Avis délibéré
de la Mission régionale d'autorité environnementale
Provence-Alpes-Côte d'Azur

sur le projet global de parc solaire au sol de Merle Sud -
création du deuxième parc solaire au lieu dit "Chante-Perdrix", à
Salon-de-Provence (13) - 2e avis

**N° MRAe
003347/A P**

Figure 3: localisation de la zone d'étude du projet - source : note ciblée sur la synergie des impacts

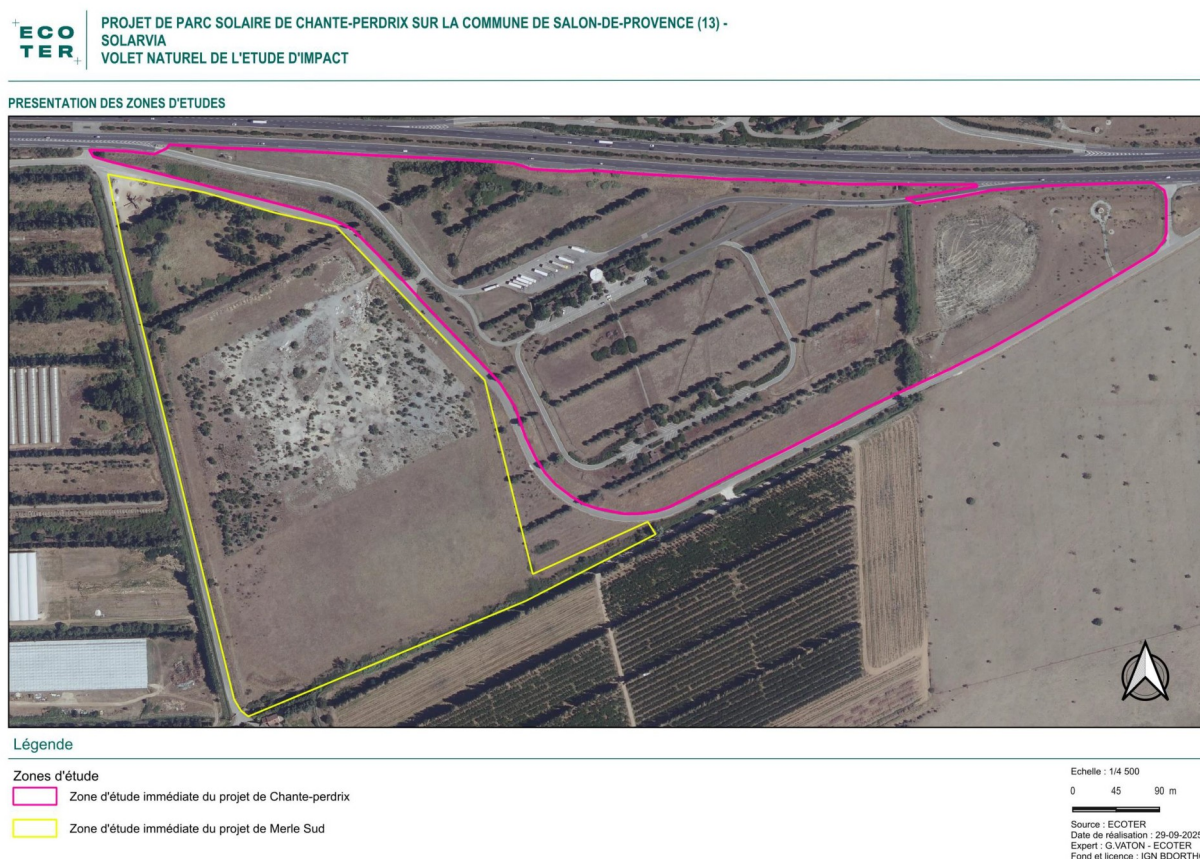
Compte tenu de leur nature et de leur proximité (cf. Figure 3), le projet de parc solaire au sol au lieu dit « Merle Sud » et le projet de parc solaire au lieu dit « Chante-Perdrix » doivent être appréhendés comme un seul et même projet global au sens du Code de l'environnement⁴. La MRAe souligne le

travail de présentation de la note ciblée pour le volet biodiversité. Elle invite le porteur de projet à l'approfondir et à compléter l'analyse des impacts sur les autres thématiques (paysage, risques, ressource en eau) en actualisant l'étude d'impact, afin d'évaluer les incidences environnementales à l'échelle du projet global.

La MRAe recommande de présenter une étude d'impact globale et actualisée, tenant compte du projet de parc solaire « Merle Sud », et du nouveau projet de parc « Chante-Perdrix » afin d'évaluer l'ensemble des incidences environnementales à l'échelle du projet global.
